**CONCERTATION  
SUR LE PROJET DE RECONSTRUCTION  
DE LA CENTRALE A BETON DE JAVEL – MIRABEAU – PARIS 15<sup>e</sup>**

**BILAN DE LA  
CONCERTATION**

***Version finale validée***

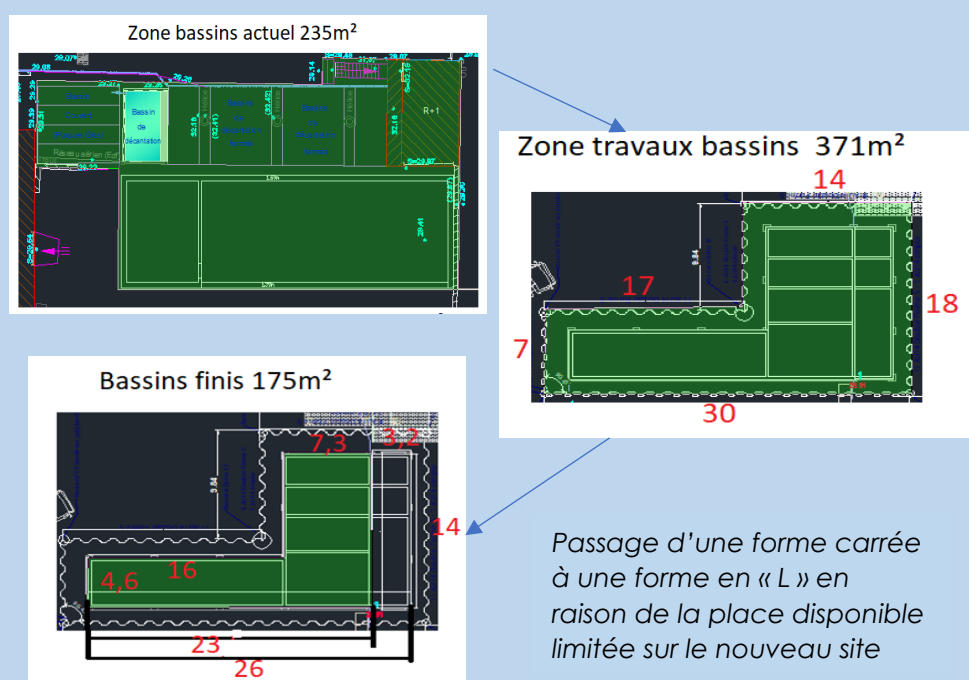
Riv'Javel a appelé Lafarge à prendre en compte la perception de la surface des bassins et pas seulement leur surface effective, soulignant l'impact visuel limité des bassins actuels par rapport à celui des bassins projetés, qui seront bien visibles depuis les différents immeubles d'habitation et de bureaux alentours.

L'association a exprimé la demande que la surface des bassins de décantation dans l'installation projetée n'excède pas la surface des bassins actuels.

### La réponse apportée par Lafarge

La surface projetée des bassins de décantation est inférieure à leur surface actuelle.
